ACLARACIÓN PLANOS BASE ANTEPROYECTO

ACLARACIÓN PLANOS PROYECTO REHABILITACIÓN

Alzado Noroeste - Fachada Lateral

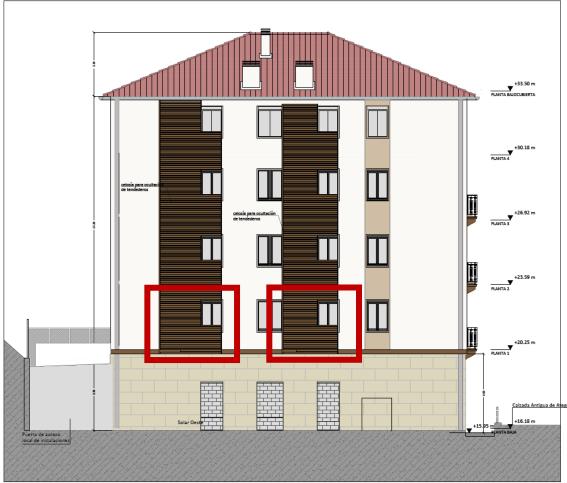
1.- El tramo de la celosía de tendedero correspondiente al primer piso, se colocará desmontable en la fachada noroeste. Por ello, los equipos en su propuesta pueden suprimir la celosía del primer piso en el alzado noroeste.
